改善箇所説明図

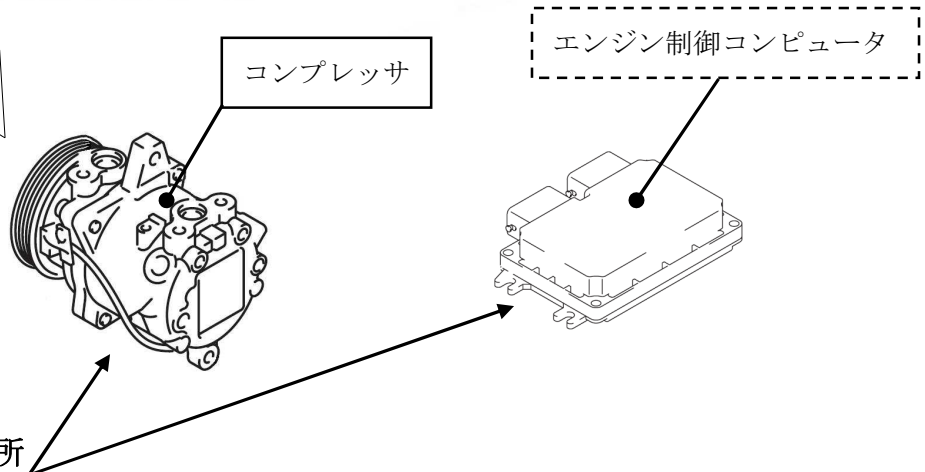
エアコンのコンプレッサにおいて、コンプレッサオイルの充てん量が不適切なため、エアコン使用時にコンプレッサ内の潤滑が不足することがある。そのため、そのまま使用を続けると、コンプレッサ内部が焼き付き、コンプレッサがロックし、最悪の場合、エンジン回転数が低下時に走行中エンストすることがある。

全車両、コンプレッサを確認し、該当するコンプレッサを搭載する車両にはコンプレッサオイルを補充し、エンジン制御コントローラを修正プログラムに書換える。

なお、コンプレッサの焼き付きが確認された場合は、コンプレッサを良品と交換する。
